改善箇所説明図

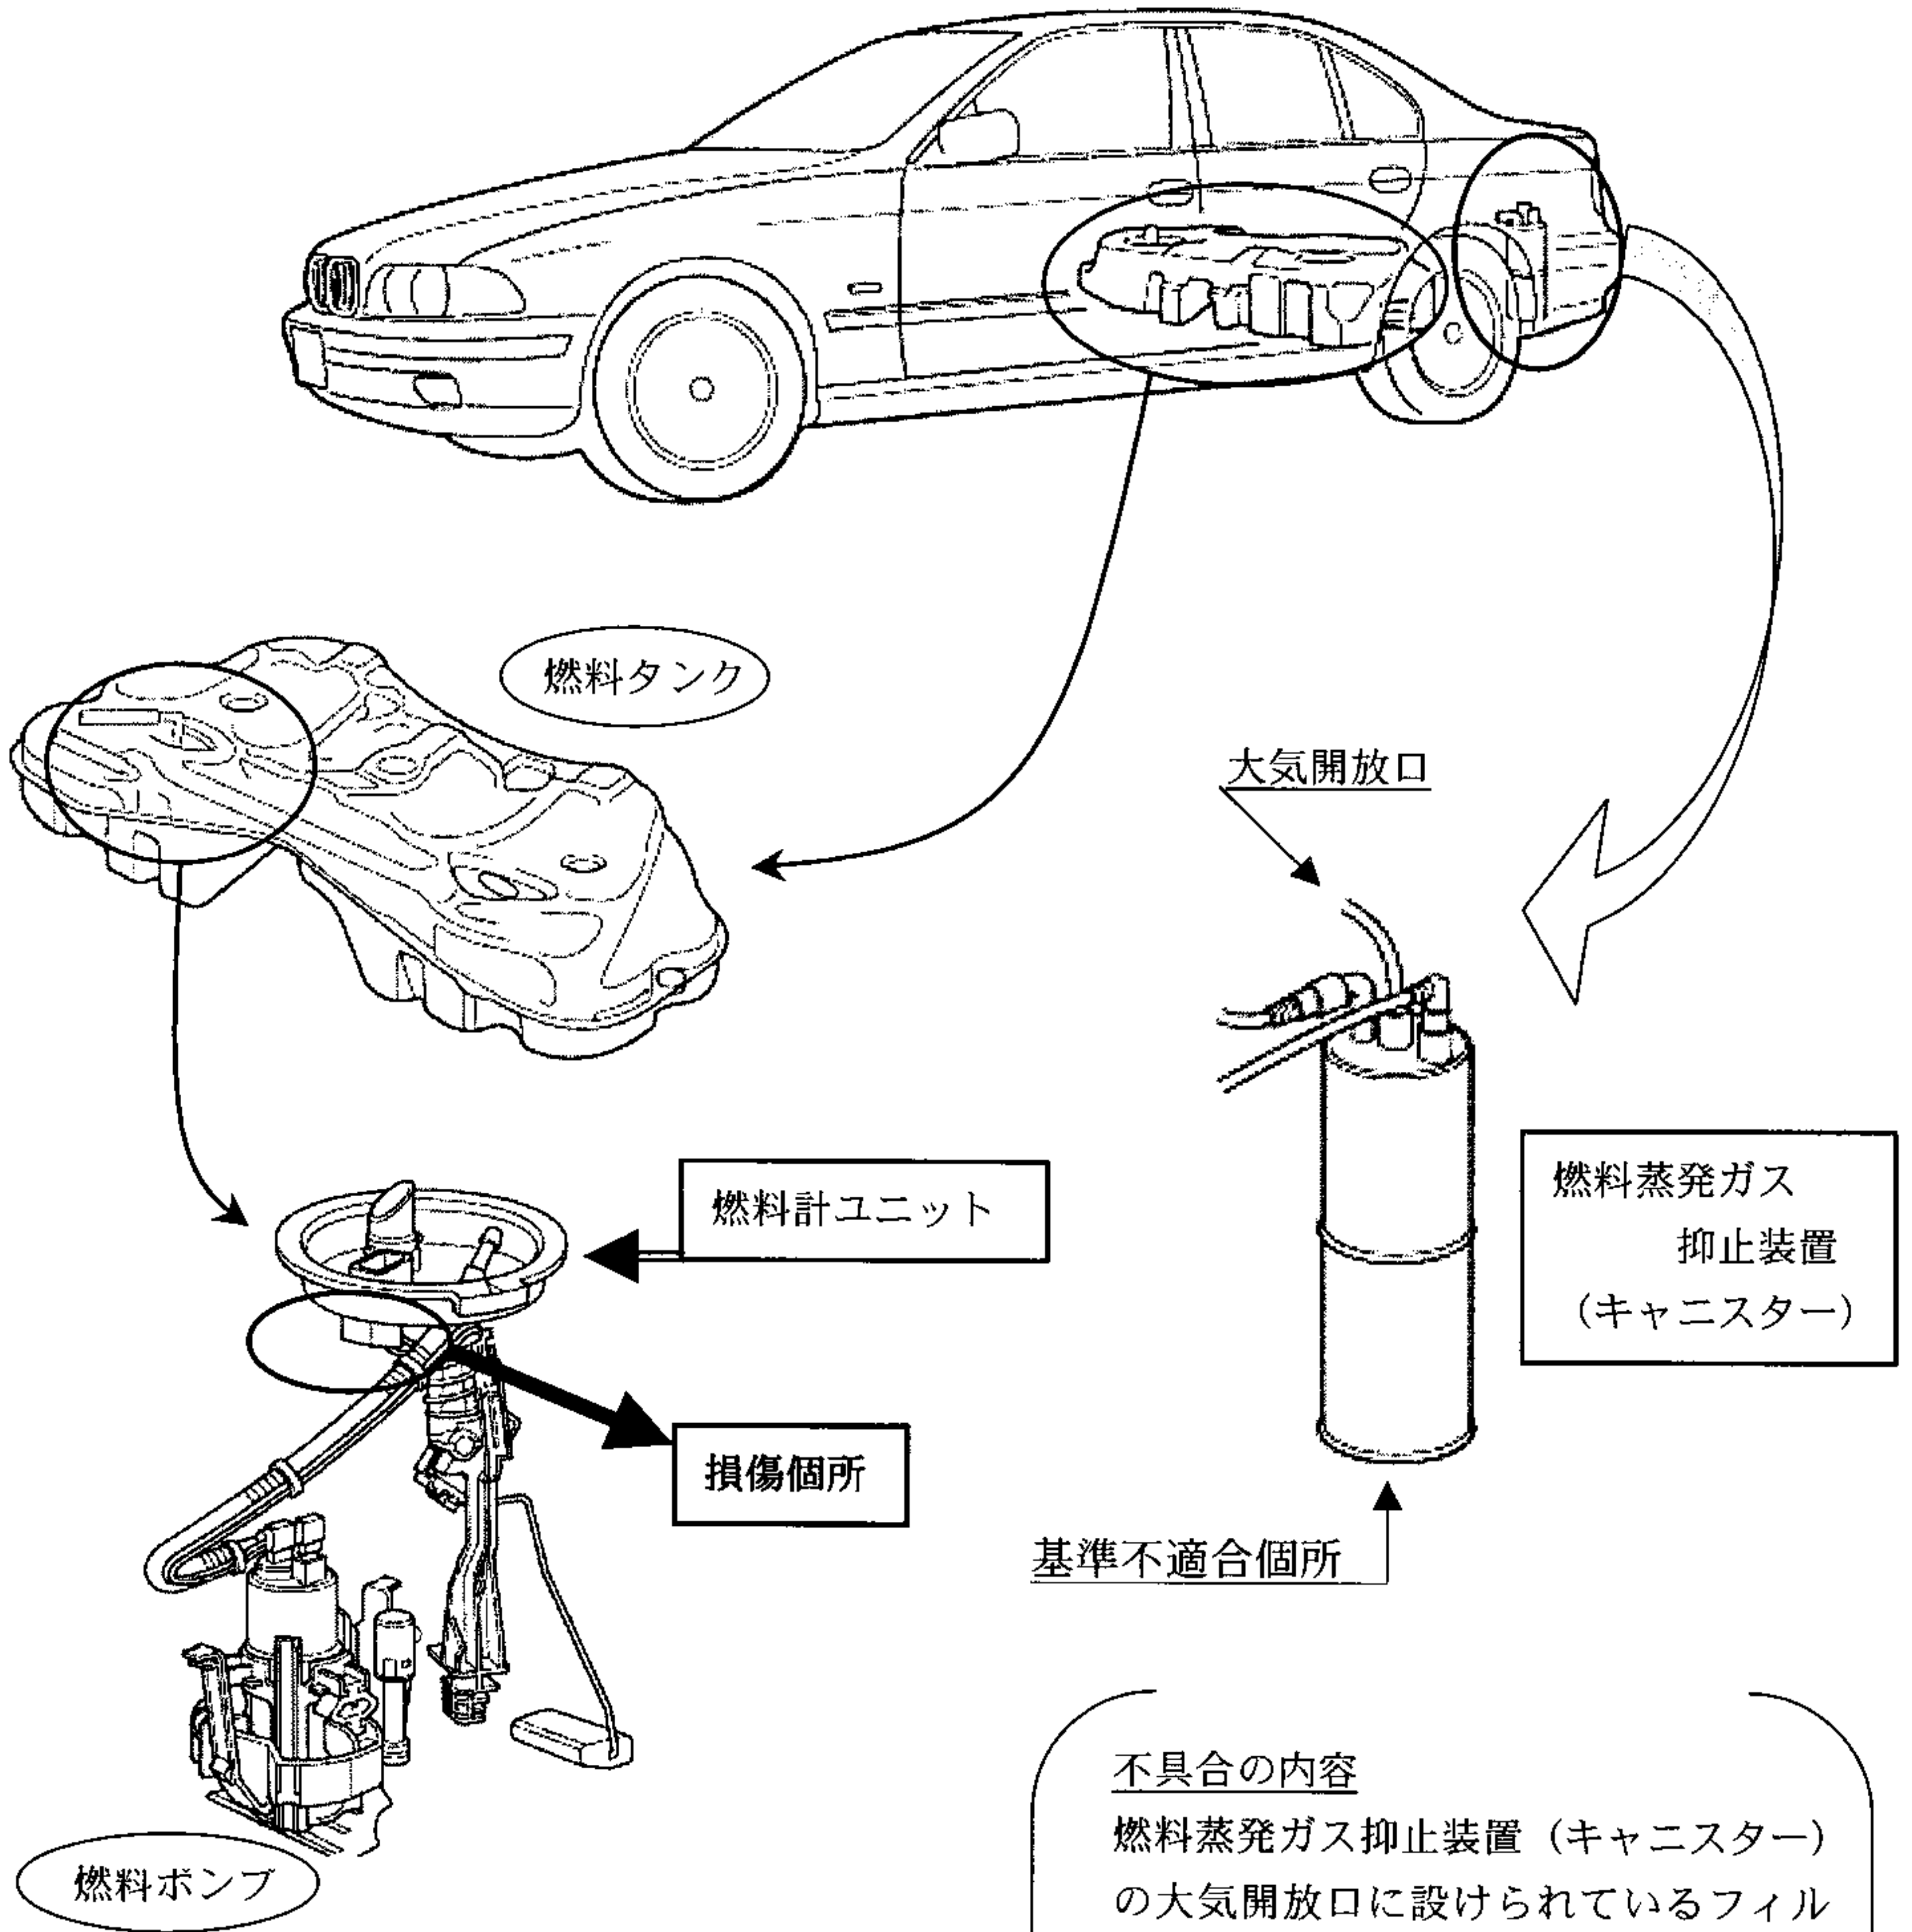
燃料蒸発ガス抑止装置（キャニスター）の大気開放口に設けられているフィルターの構造が不適切なため、そのままの状態で使用を続けると、大気開放口がつまり、燃料タンク内の圧力変動により燃料タンクが変形し、最悪の場合、燃料ポンプの電気配線が切断されて原動機が停止し、再始動ができなくなるおそれがある。

全車両、キャニスターを対策品と交換する。
燃料ポンプの配線を点検し、損傷が認められる場合は新品と交換する。

識別：燃料給油フラップの内側に黄色のペイントを塗布する。
